Mission régionale d'autorité environnementale

**Avis de la mission régionale
d'autorité environnementale
Hauts-de-France
sur le projet de parc éolien de la société « Parc éolien Val du Puits »
sur la commune de Regnaville (62)**

n°MRAe 2022-6014

Carte de présentation du projet (page 316 de l'étude d'impact)

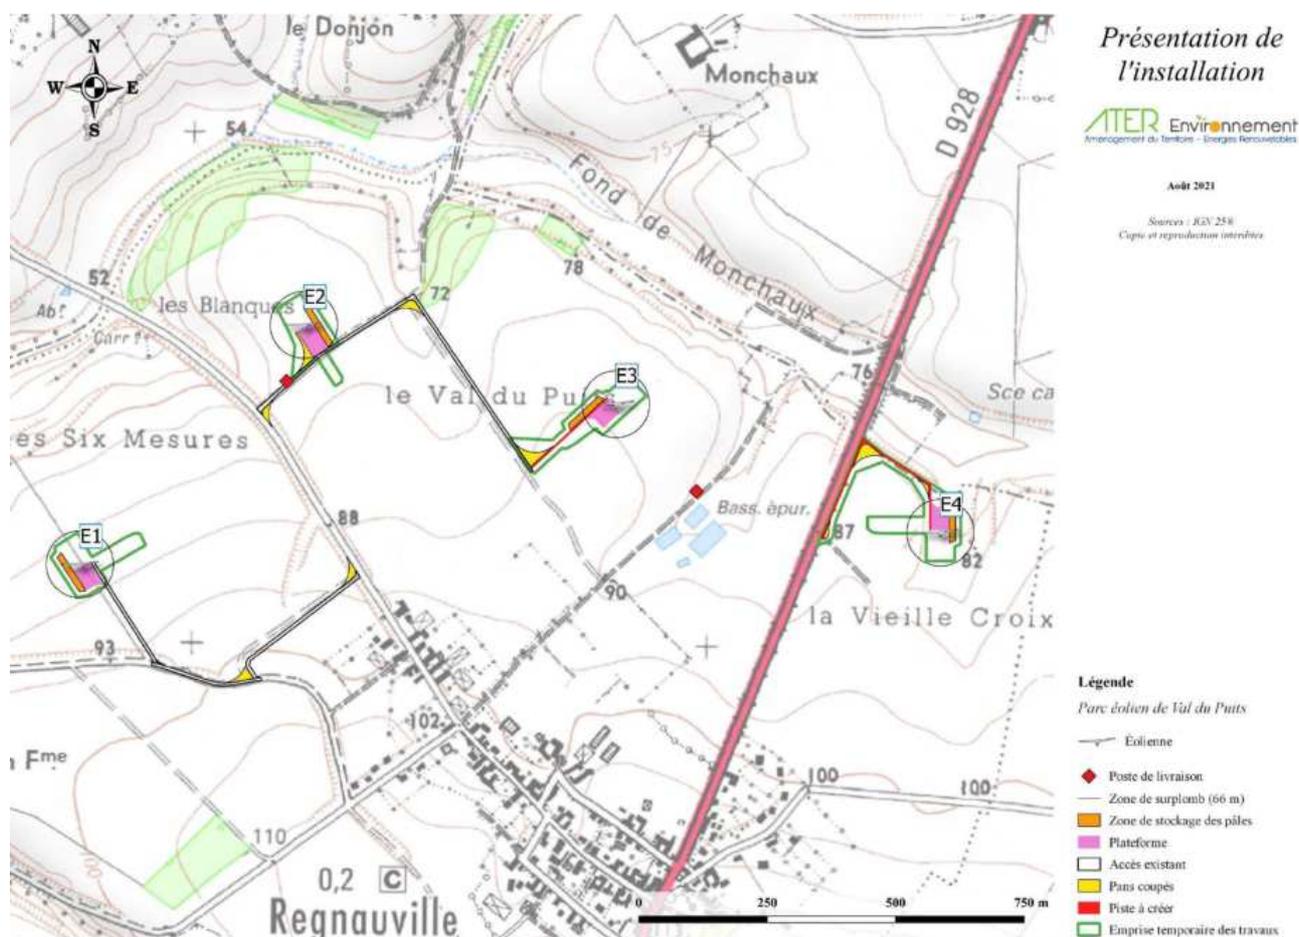
L'autorité environnementale recommande d'intégrer le parc éolien de Caumont-Chériennes dans l'ensemble de l'évaluation environnementale.

Le modèle d'éolienne n'est pas encore choisi. L'avis est rendu sur un projet de quatre installations localisées comme indiqué ci-dessous et d'une hauteur maximale de 165 mètres en bout de pale et une garde au sol d'au moins 31 mètres.

Carte d'implantation des parcs éoliens autour du projet (étude d'impact page 49)

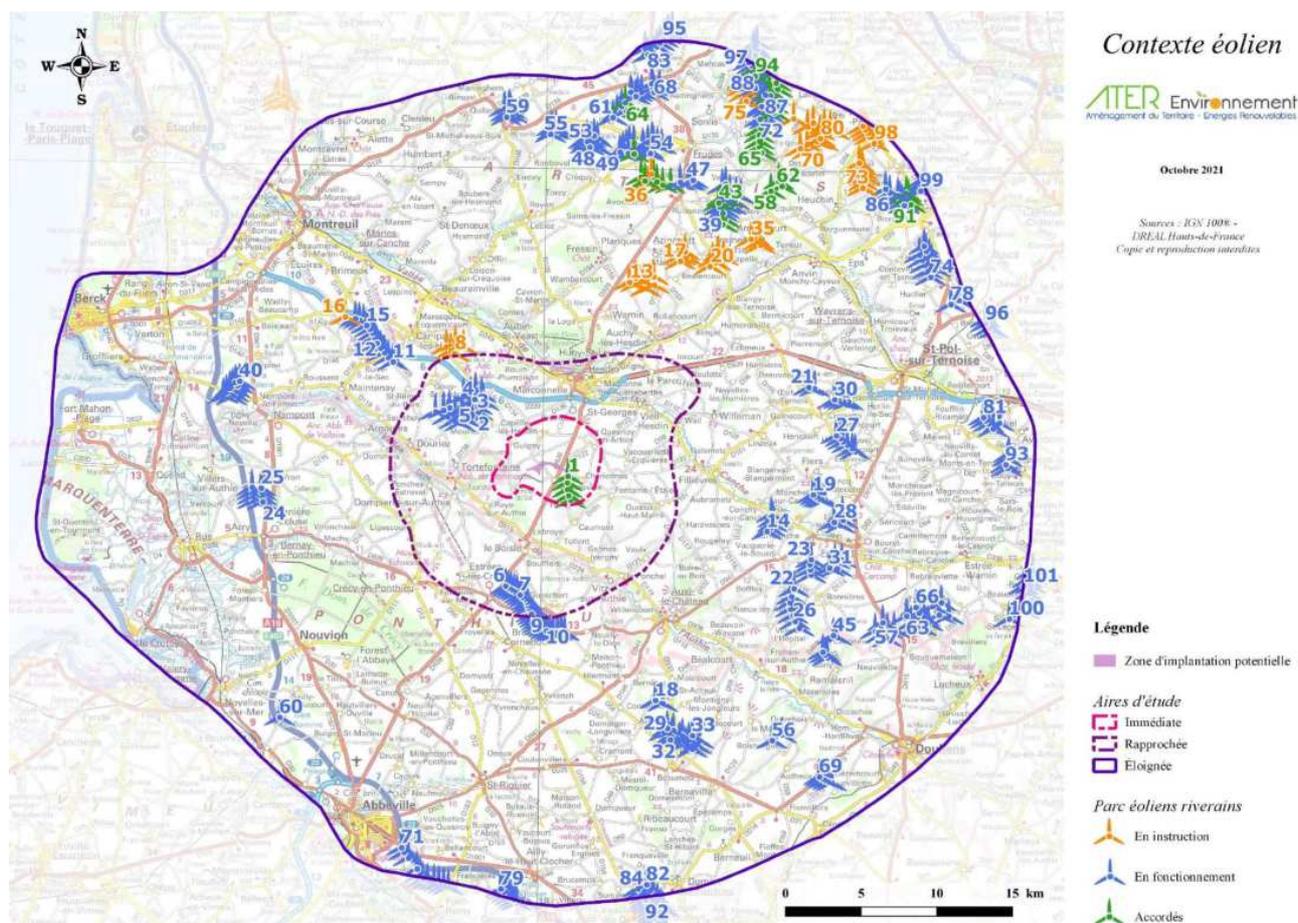
Le parc s'implantera sur un coteau de la vallée de l'Authie. Le projet est localisé dans un contexte éolien dense avec plus de 400 éoliennes en fonctionnement, autorisées sans être en fonctionnement ou en instruction sur un périmètre de 30 kilomètres environ autour de la zone d'implantation potentielle (cf page 57 du volet paysage).
